PLAN ESPECIAL PARA LA ORDENACIÓN DE NUEVOS APROVECHAMIENTOS EÓLICOS DE LA ZONA 10

ANEXO

El presente documento recoge la corrección del apartado "Cumplimiento de los parámetros del Plan Eólico", al haber un error en la consideración del diámetro rotórico de los parques eólicos Boira y Losilla, así como en el apartado "Propuesta de modificación puntual del Plan Eólico de la Comunidad Valenciana", al considerar aerogeneradores a instalar en la Zona 10 Norte de 3 MW en vez de 3,57 MW.

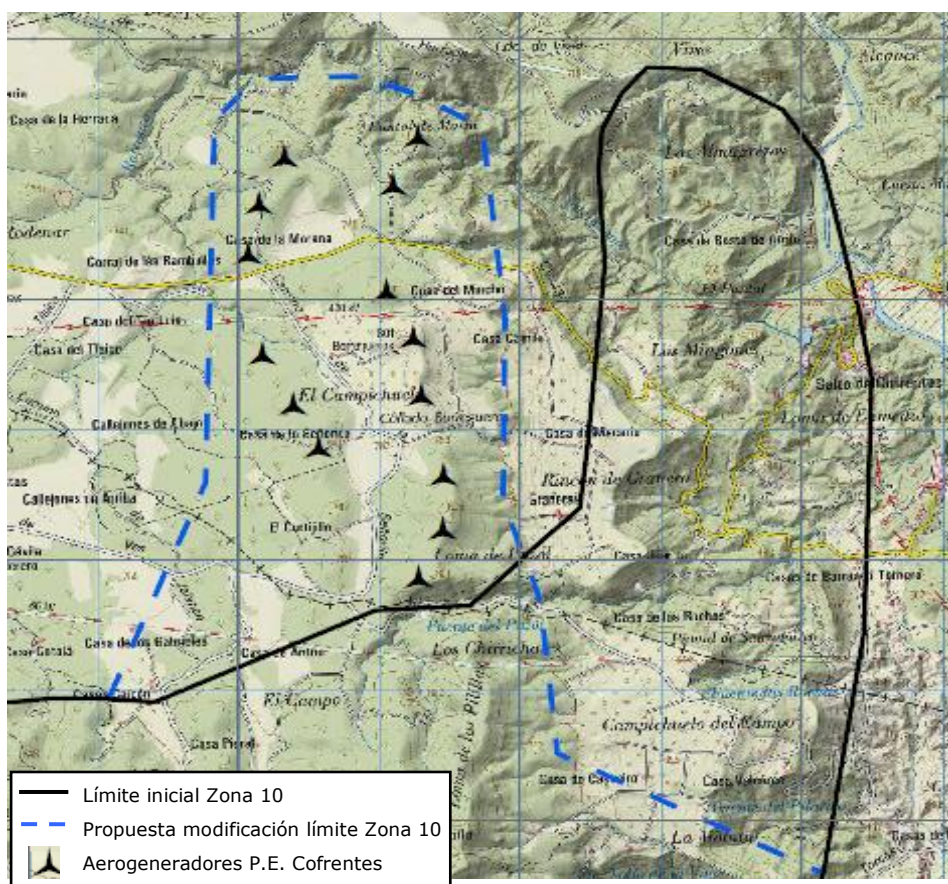
Se redelimita el límite más septentrional de la Zona eólica 10 Norte, perteneciente al área eólica Sierra del Boquerón, pasando de una zona considerada apta con prescripciones en el Plan Eólico a otra, inicialmente considerada como Espacio exterior.

La nueva área propuesta para formar parte de la Zona 10 del Plan Eólico, sustitutiva de la anterior, se considera, tras los análisis pertinentes detallados en el presente Plan Especial y en el Estudio de Impacto Ambiental, un espacio apto con prescripciones para ser soporte de instalaciones eólicas ya que respeta los criterios de exclusión definidos en el PECV y en el proyecto de ejecución del parque se justifica su aptitud en cuanto a recurso eólico para albergar una instalación eólica.

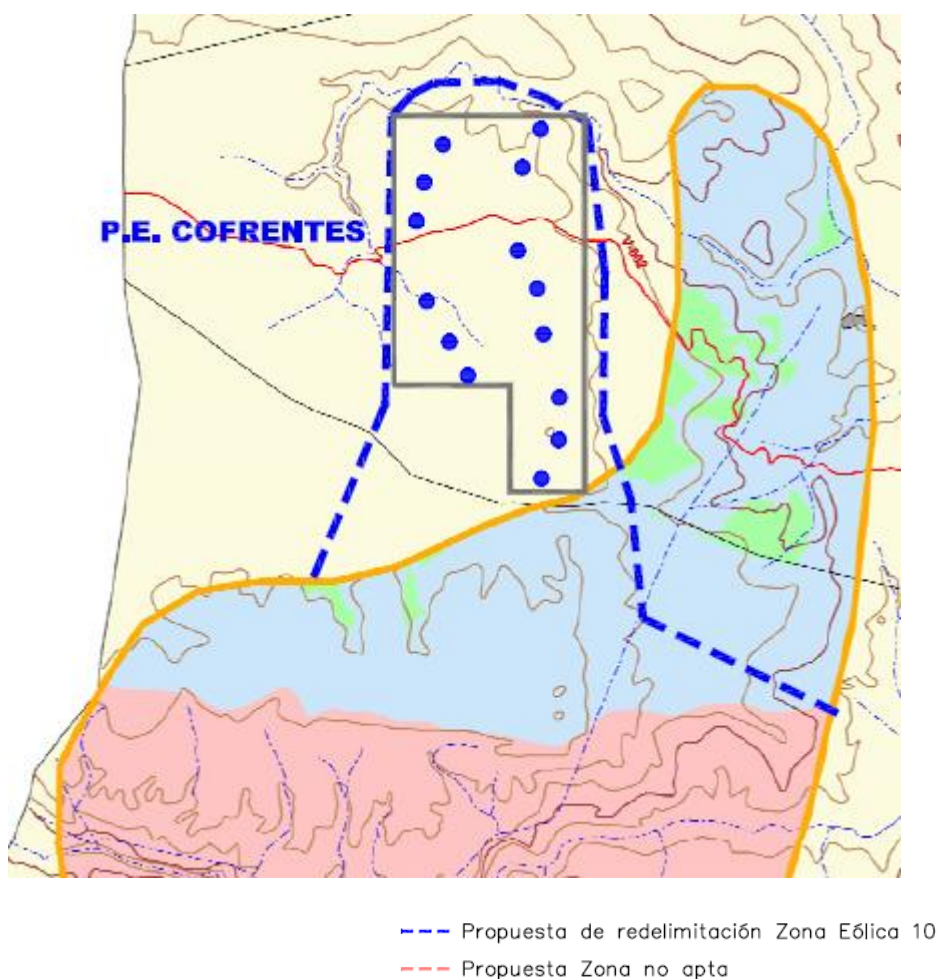
Por otro lado, tras analizar los resultados obtenidos tras el seguimiento vía satélite realizado por Enerfín de dos individuos reproductores marcados de Águila-Azor Perdicera que tienen su territorio próximo a estos territorios del cañón del Júcar (resultados presentados en los documentos "*Memoria final de seguimiento vía satélite de avifauna en los parques eólicos de la Zona 10. Julio 2010*" y "*Estudio del seguimiento del águila perdicera parques eólicos Cofrentes y Jalance Zona 10 Norte. Noviembre 2010*", y según lo establecido por la Dirección General de Evaluación Ambiental y Territorial en su Informe de fecha 19 de mayo de 2015, se propone lo siguiente:

- Corrección de la aptitud de las áreas correspondientes a los parajes Los Chirrichales, Loma de las Pilillas y pico de la Sierrecilla, consideradas en el Plan Eólico como aptas con prescripciones, pasando a ser consideradas como no aptas, por incompatibilidad con el uso eólico por ser un área frecuentada por una pareja de águila perdicera que nidifica en las proximidades.
